NAŠE ZN.: 9792-2016

AKCE / STAVBA: silnice III/18032 ul. 17. listopadu - úprava směrového oblouku / Plzeň

info o sítích

VYJÁDRĚNÍ PT K ROZVODŮM – POZITIVNÍ – Č.J. 9792-2016 :

Příloha: mapa A4 obsahující potvrzení o převzetí

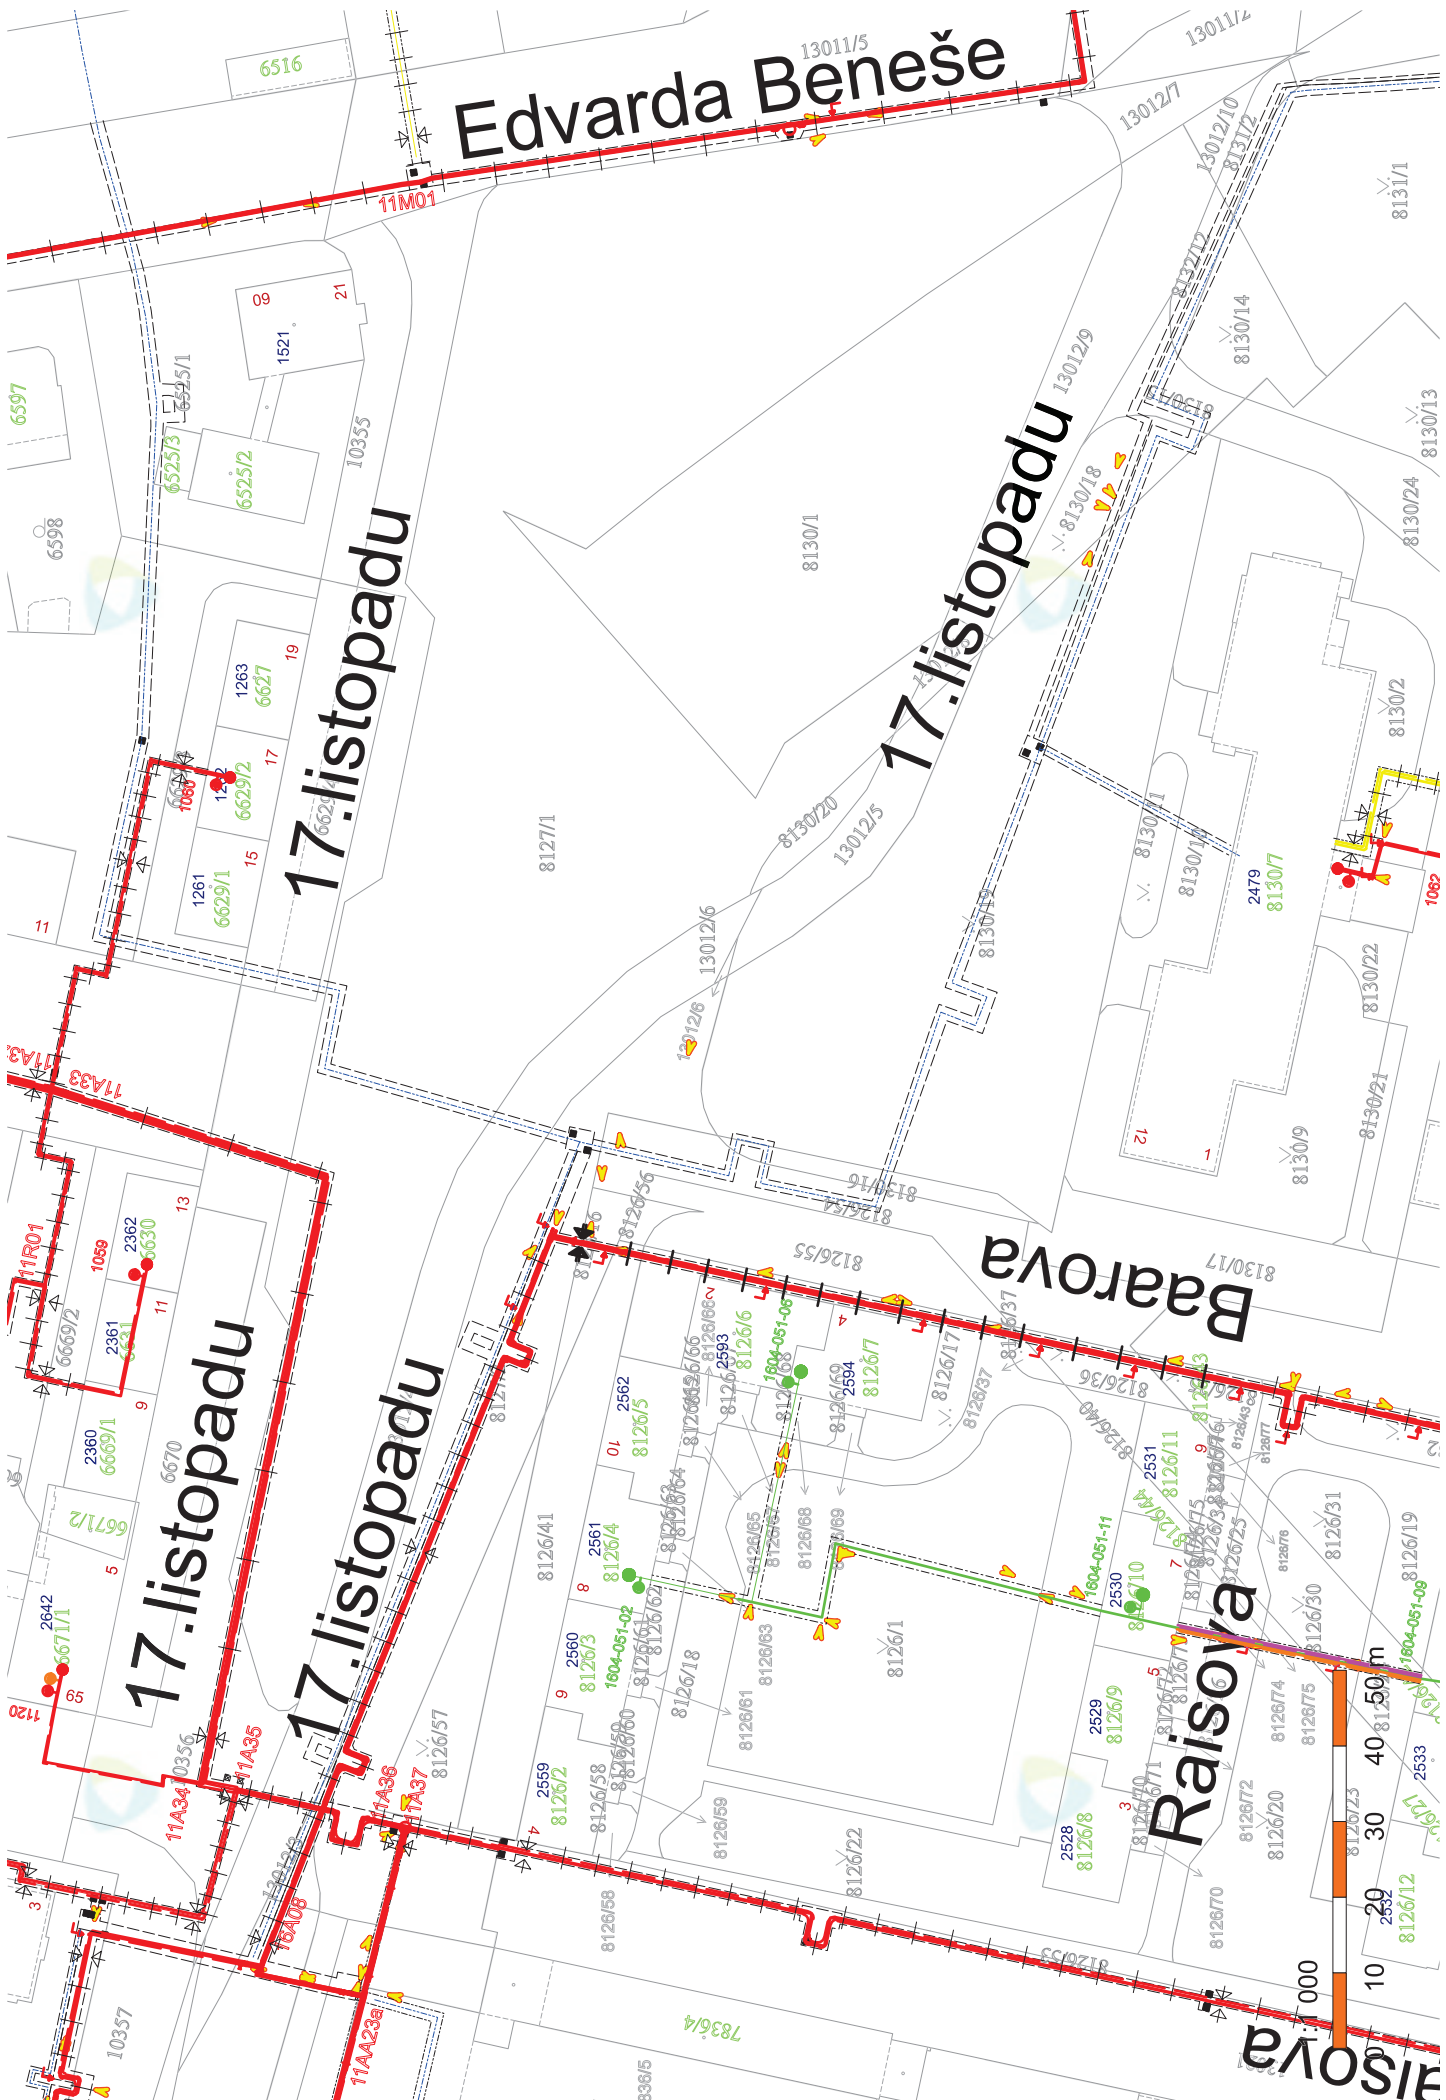
Z předložené dokumentace vyplývá, že **dojde ke střetu** s rozvody ve správě PT a.s. – viz přiložená situace. **Vzhledem k tomu, že se jedná i o bezkanálové uložení horkovodu (systémy Alstom, Brugg, atd.), je třeba při zemních pracích přijmout opatření, která zabrání případnému poškození nebo havárii.**

Požadujeme v místech křížení dodržet ustanovení ČSN 73 6005, ochranné pásmo **2,5 m** od rozvodu tepla dle zák.č. 458/2000 Sb.). V místech kde není možno toto pásmo z prostorových důvodů dodržet lze v opodstatněných případech udělit výjimku. Udělení výjimky by bylo předmětem dalšího jednání.
